対策箇所説明図

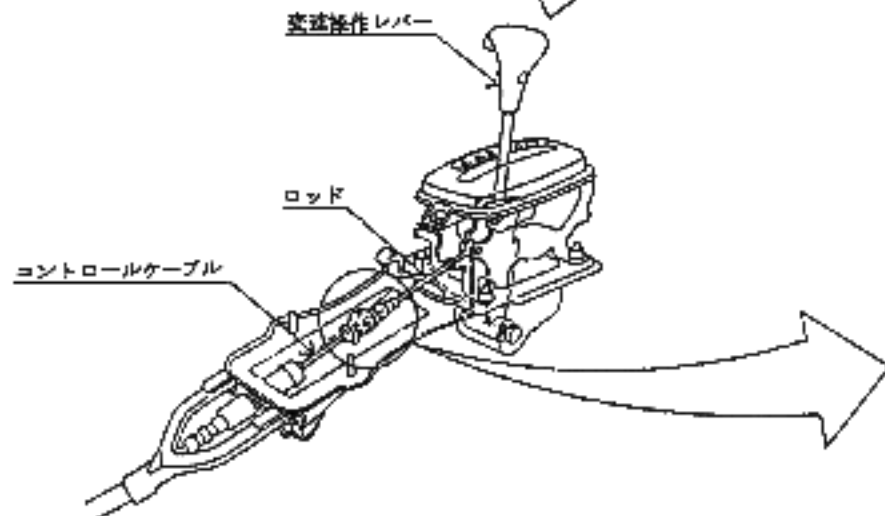
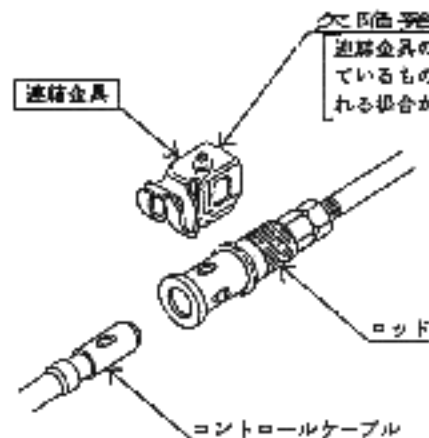
欠陥発生箇所

連結金具の保持力が不足しているものがあるため、外れる場合がある。

対策内容

・形状を変更するとともに、保持力を向上した新製品と交換する。
